ACTA DE JUNTA DE ACLARACIONES

LICITACIÓN N° SEIDUM-026/2025

PROYECTO: REHABILITACIÓN DE CENTRO DE DESARROLLO COMUNITARIO (CEDEC) PARA PROYECTO "PILARES" EN LA ALBARRADA, MUNICIPIO DE COLIMA, COL.

Contenido: DETALLES CONSTRUCTIVOS

PORTERIA PARA FUTBOL

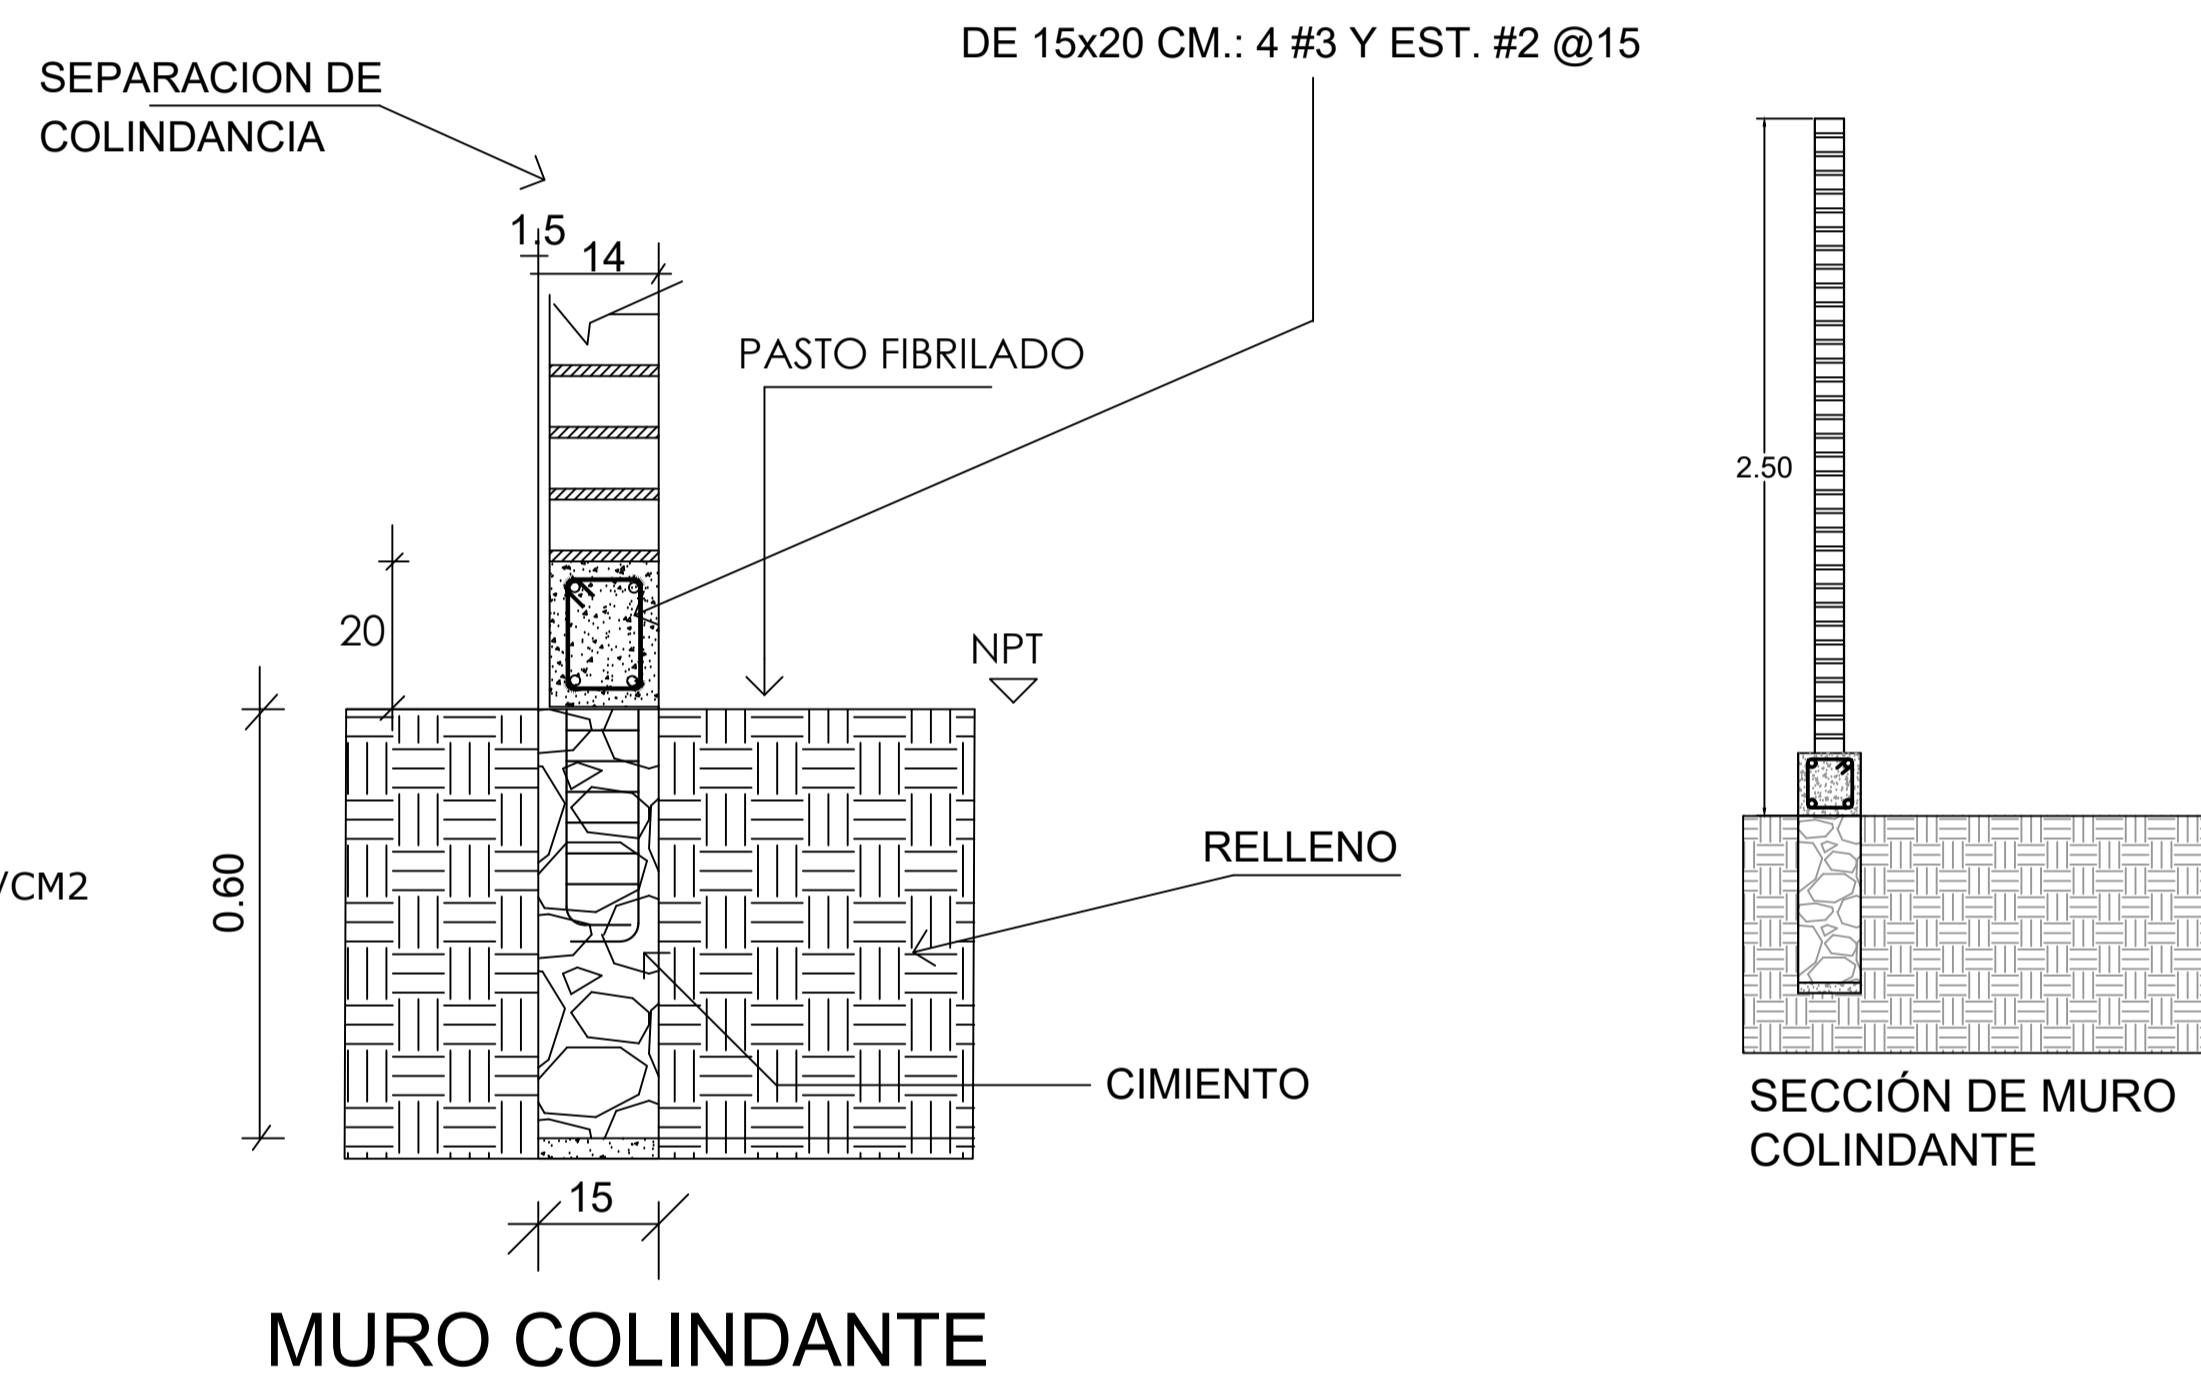
- 1.- Respecto al concepto 0027 ¿podrían facilitarnos el detalle de la rejilla?
R.- Se envía a sus correos detalle requerido.
- 2.- Respecto al concepto 0029 especificar medida o tipo de portería.

Concepto 0032 — “PINTURA EN ESTRUCTURA METALICA PARA PORTERIA DE FUTBOL, VER DETALLE...”

Se indica “ver detalle en plano”, pero no se encuentra ningún detalle que permita cuantificar adecuadamente la superficie a pintar.

18. ¿Se podrá proporcionar un detalle de la portería que indique sus dimensiones y se confirme si este concepto incluye únicamente la pintura o también la fabricación completa de la estructura?

R.-Se proporciona detalle de la portería

TABLERO DE BALONCESTO

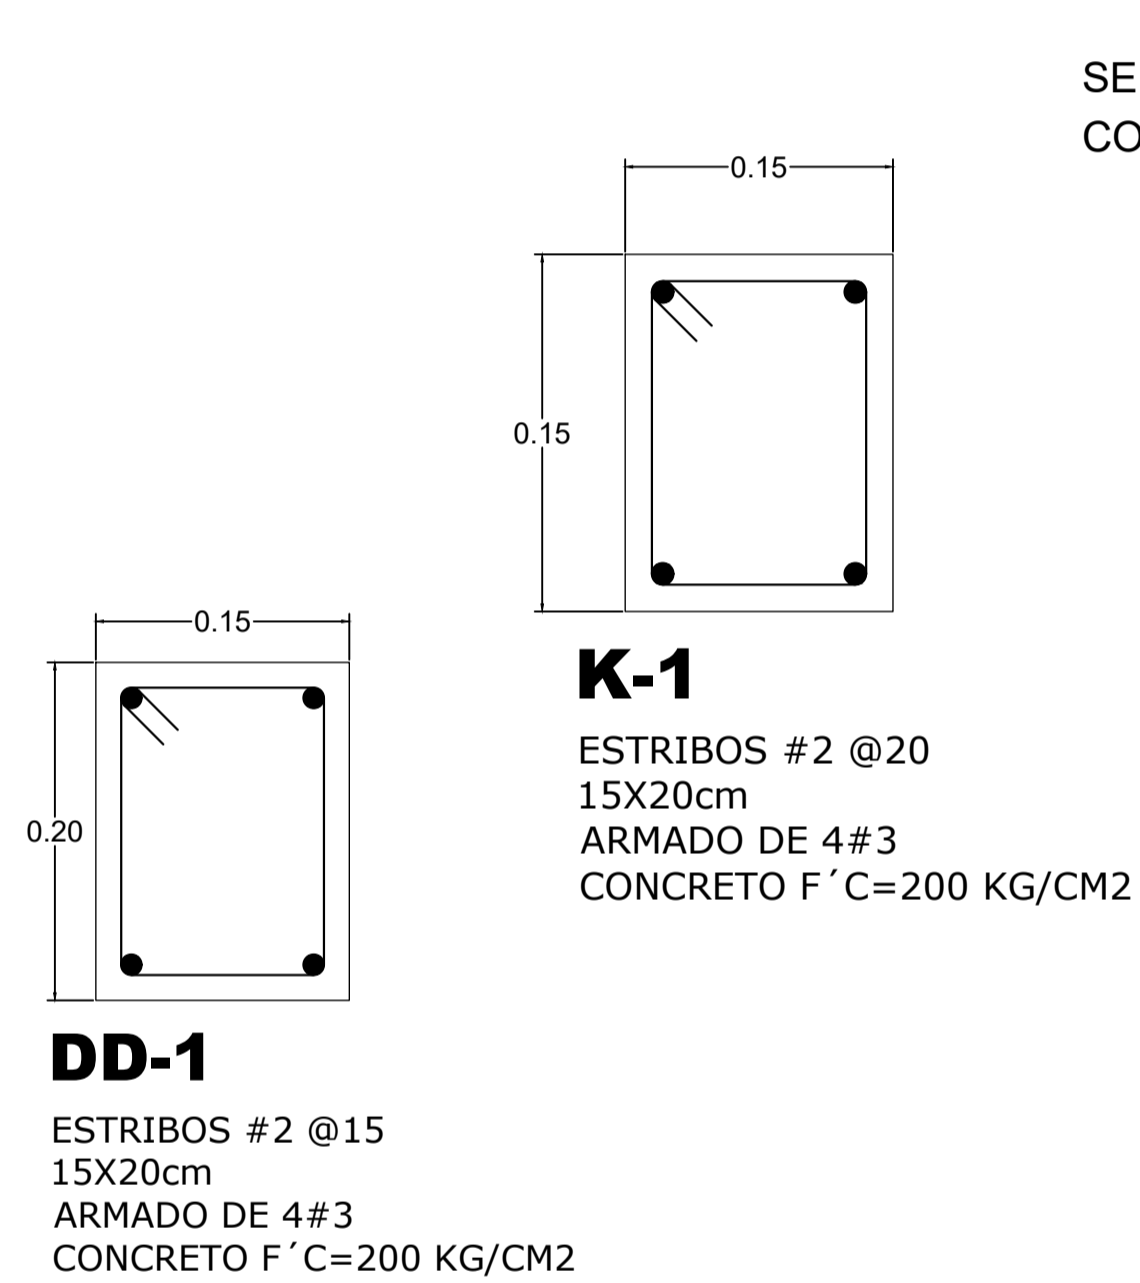
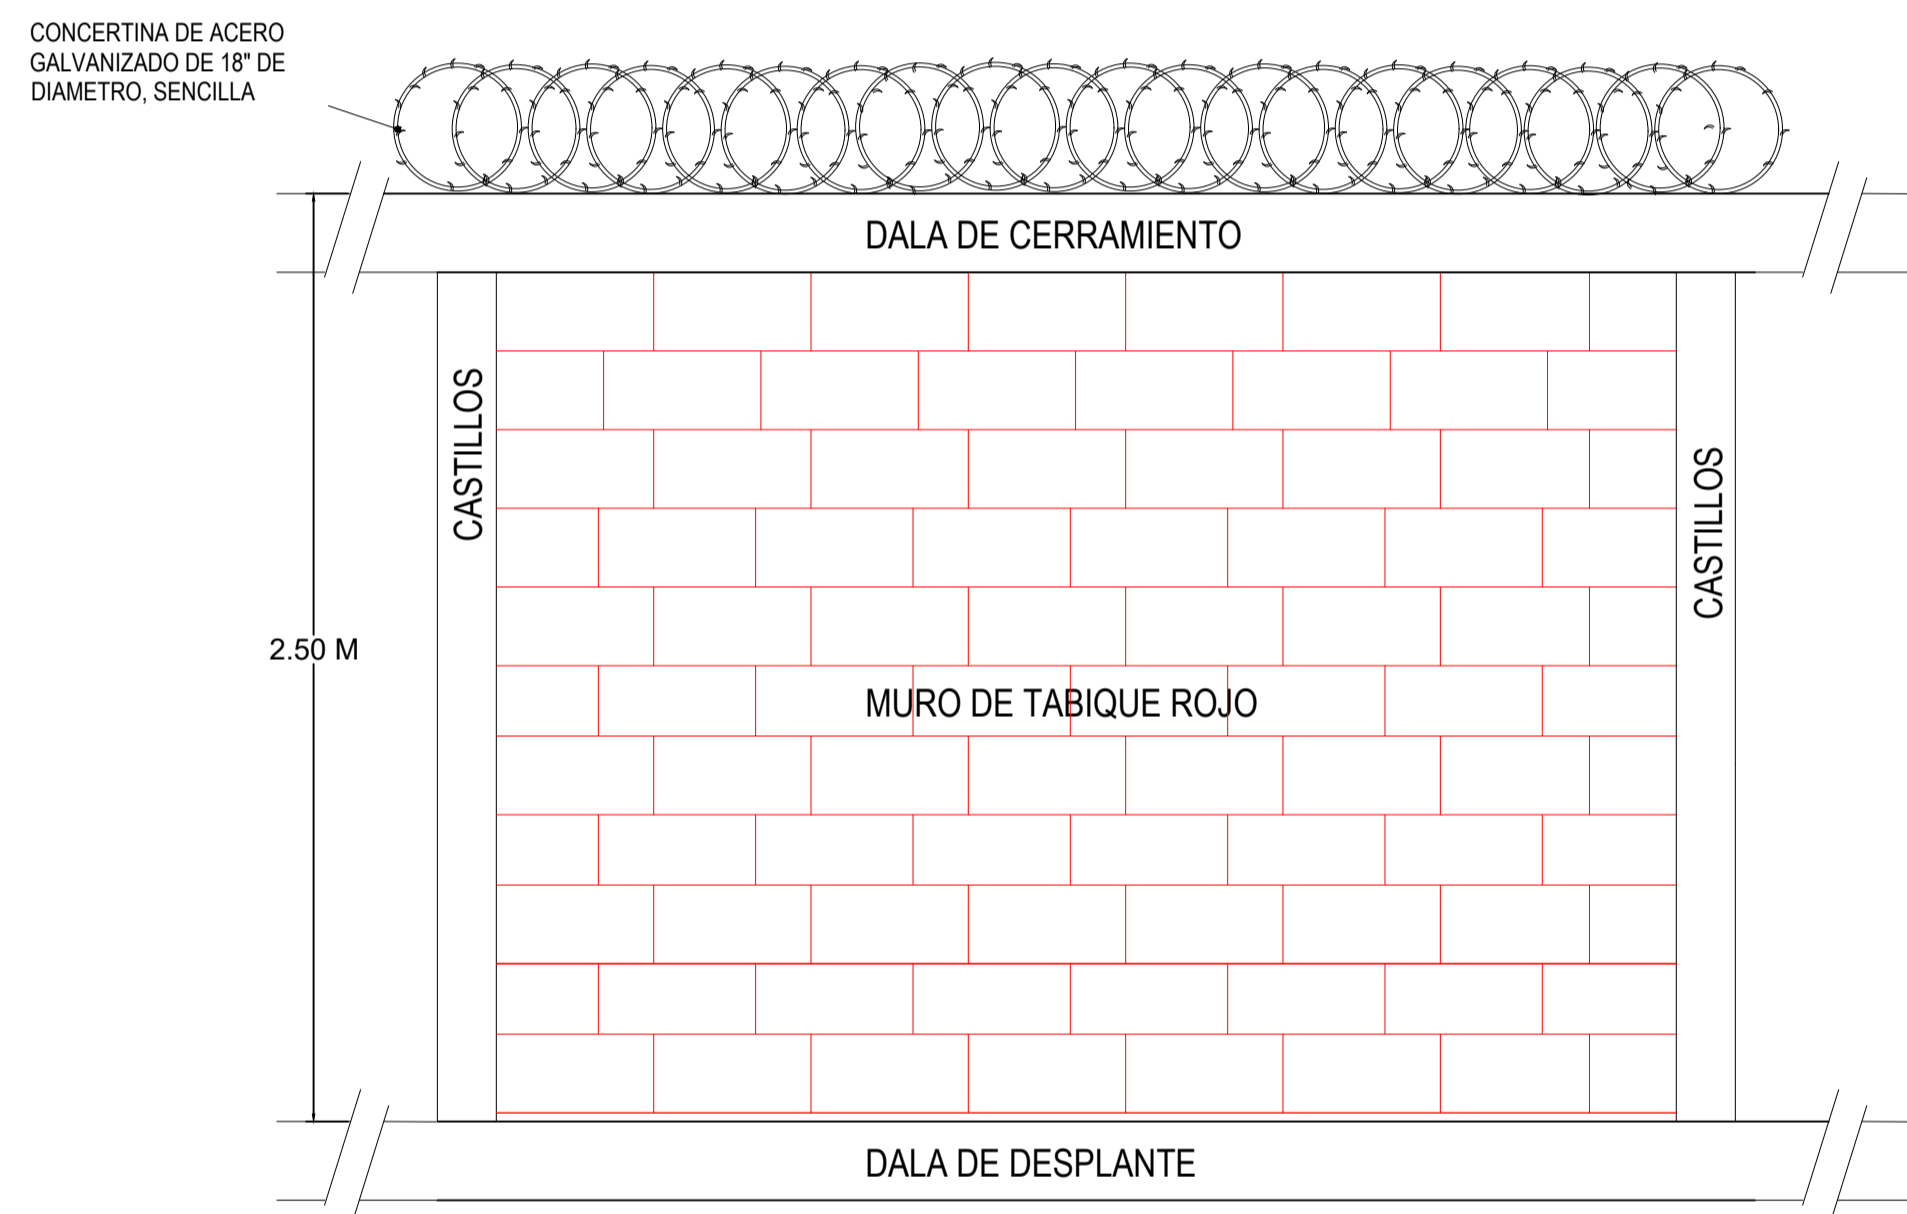
Se menciona "ver detalle en plano", pero no se muestra dicho detalle ni las dimensiones de la portería.

24. ¿Se podrá confirmar si este concepto incluye únicamente la pintura de las porterías y tableros, o también la fabricación de la estructura completa?

25. ¿Podrán proporcionar el detalle del elemento para poder determinar la superficie y cantidad de pintura?

R.-Conforme a la especificación, el concepto únicamente considera pintura, no incluye la fabricación. Se proporciona detalle de portería.

MURO COLINDANTE

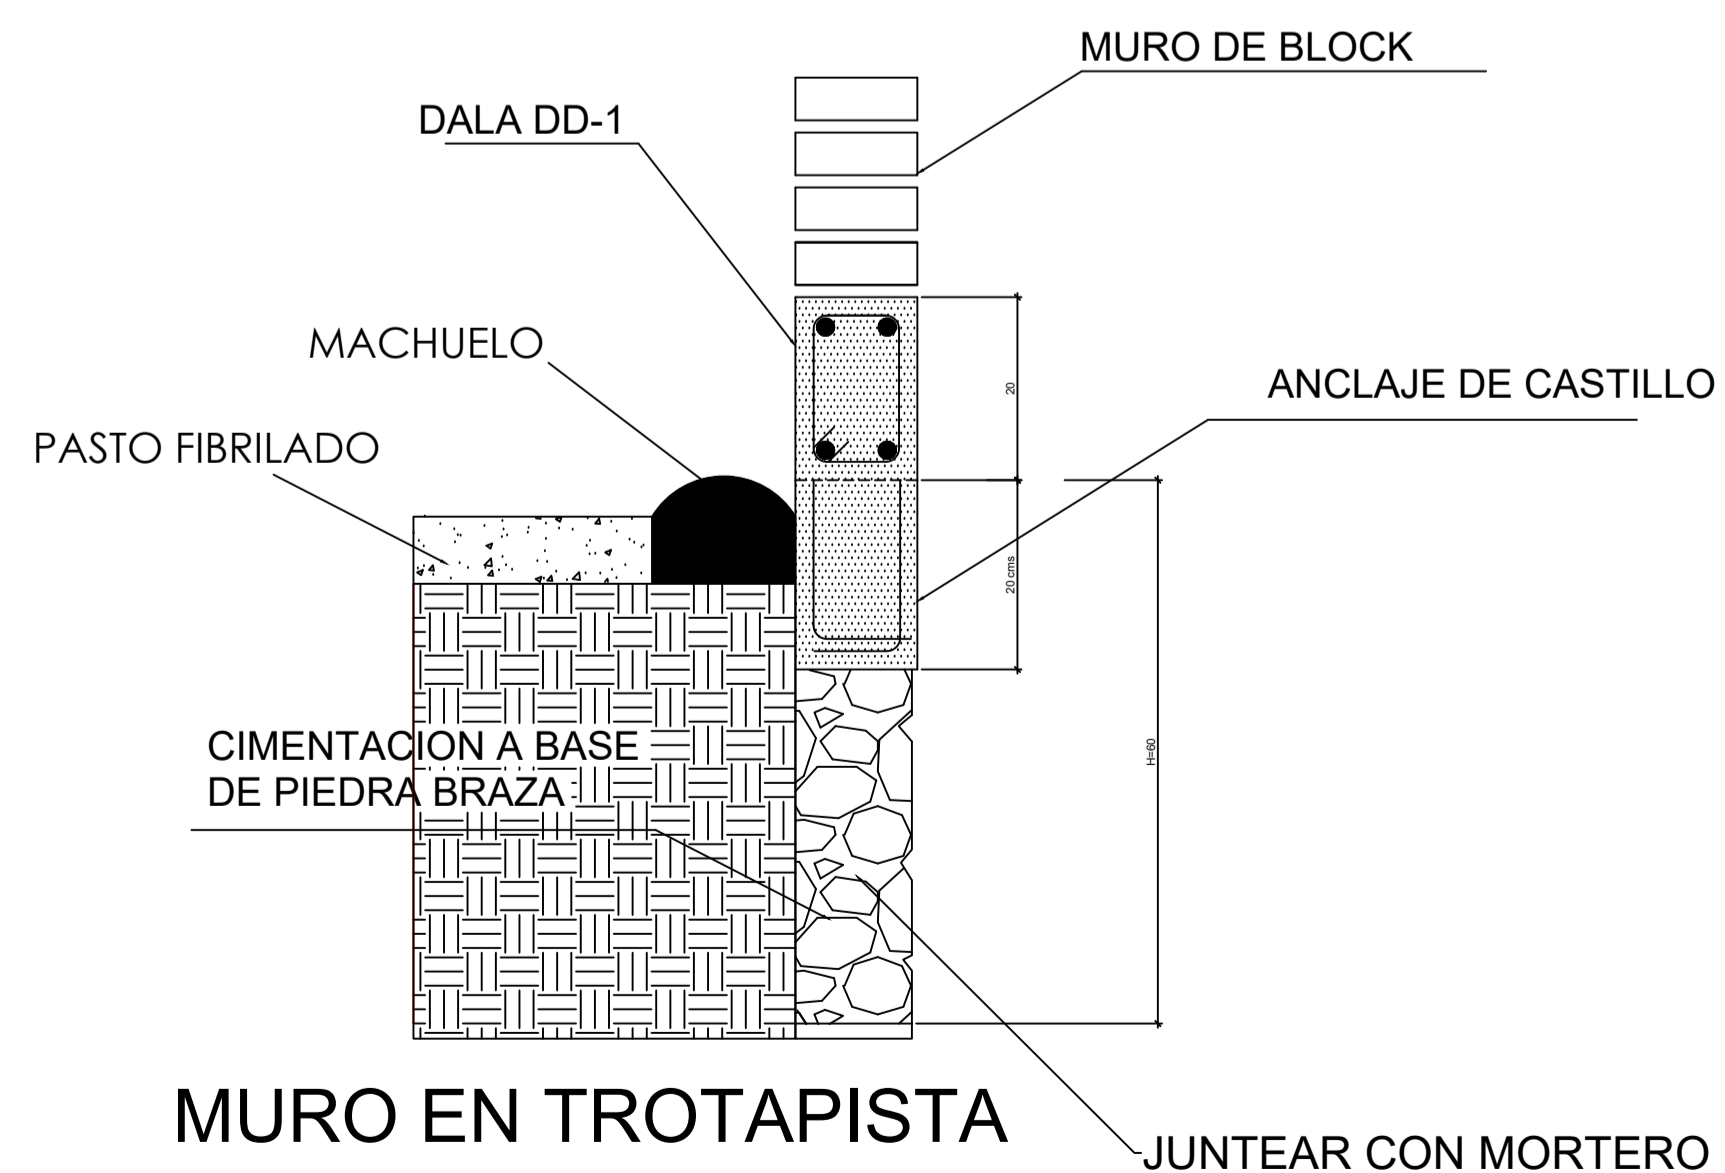
Concepto 0023 — “CONCERTINA DE ACERO GALVANIZADO DE 18” DE DIAMETRO, SENCILLA CON CUCHILLAS...”

Se indica “ver detalle en plano”, pero no se encuentra dicho detalle.

5. ¿Se pudiera proporcionar el detalle?
6. ¿Cuál es el diámetro y tipo de poste que se deberá utilizar para su sujeción?
7. ¿Cuál será la separación entre postes?

8. ¿Qué profundidad o longitud de anclaje deberá tener cada poste en el muro?
9. ¿Se proporcionará un detalle constructivo de instalación?

R.-Se proporciona detalle de la concertina con el que se solventan los cuestionamientos 5 al 9.

REJILLA METALICA

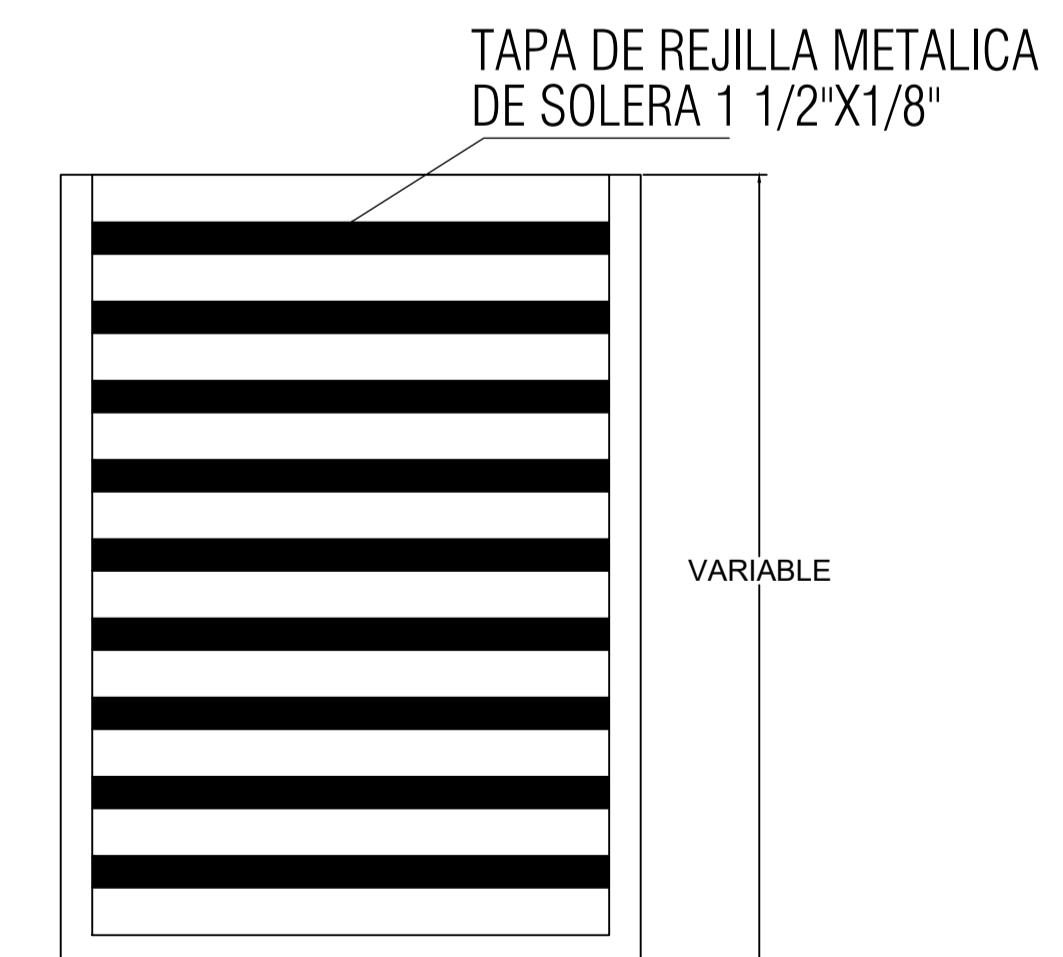
Concepto 0027 — “CANAL PLUVIAL DE 0.32X0.46 M MEDIDAS INTERIORES CON REJILLA METALICA...”

El concepto señala “ver detalle en plano”, pero no se localiza dicho detalle.

10. ¿Se pudiera proporcionar el detalle?
11. ¿Qué tipo de sección deberá considerarse para el canal (rectangular, trapezoidal, etc.)?
12. ¿Se proporcionará un detalle del armado del marco y contramarco metálico para la rejilla?

R.-Se proporciona detalle de canal pluvial con el que se solventan los cuestionamientos 10 al 12.
